<p>Administración Zonal Quitumbe</p>	<p>DOCUMENTO</p>	<p>CÓDIGO: AZQ-DGT-UTV-DOC-2023-034</p>
	<p>DIRECCIÓN DE GESTIÓN DE TERRITORIO UNIDAD DE TERRITORIO Y VIVIENDA</p>

ASUNTO: OBSERVACIONES FORMULADAS DURANTE EL PRIMER DEBATE DEL PROYECTO DE "ORDENANZA PARA LA MODIFICATORIA A LAS ORDENANZAS NO. 0226, C-220, C-343, C-108, C-442, 179, 107; Y, REGULARIZACIÓN DEL TRAZADO VIAL DESDE LA ABS 0+000 (CALLE CAMILO OREJUELA) HASTA LA ABS 1+889 (PREDIO NO. 3618836) - PARROQUIA GUAMANÍ"

Quito, D.M., 02 de agosto de 2023

Imagen No.1: Plano Barrio El Arbolito del Sur

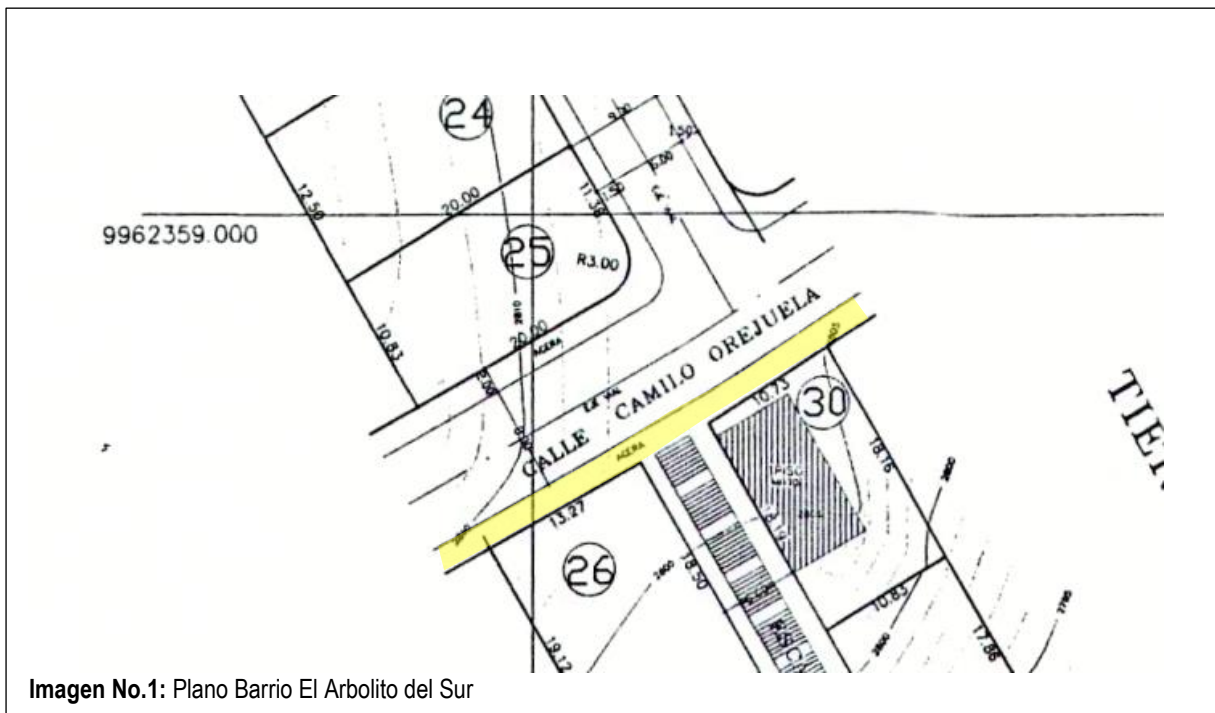
"(...) En el informe técnico emitido por la Administración Zonal Quitumbe menciona la ordenanza del Barrio El Arbolito del Sur, porque se va a reformar la sección de la vía que es de 8 metros y acera de 2 metros en cada lado y esta contrasta con la sección propuesta. (...)"

Al respecto, me permito informar que se considera la reforma a la Ordenanza Nro. C-343 del Barrio El Arbolito del Sur debido a que en el plano no existe plasmada la dimensión de la acera como se puede observar en la imagen No.1.
